EEH / EEB 6500.05/6600.05**Touch-Control kan tijdens het gebruik niet meer worden bediend.**

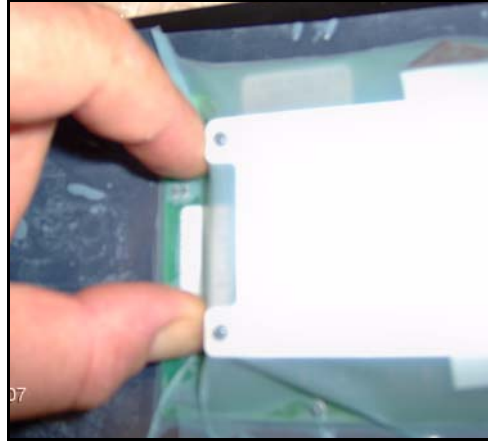
Bij een temperatuur van meer dan 60°C kan het gebeuren dat de Touch-Control niet meer kan worden ingesteld. De oorzaak is vochtigheid die tussen de displayprintplaat en de elektronicaprintplaat ontstaat.

Om dit te verhinderen moet een plakfolie worden aangebracht.

2. De foliedrager op de lintkabel leggen. Zo wordt verhinderd dat de lintkabel verschuift.

3. Folie gelijkmatig opplakken.

4. Daarbij de randen van de folie gelijkmatig en stevig zonder luchtblazen op de glazen plaat drukken.

5. Met een scherp mes de folie aan de kabelaan-
sluiting van de lintkabel in het midden opensnij-
den.

6. Lintkabel opsteken en de plakfolie rondom
vastdrukken.
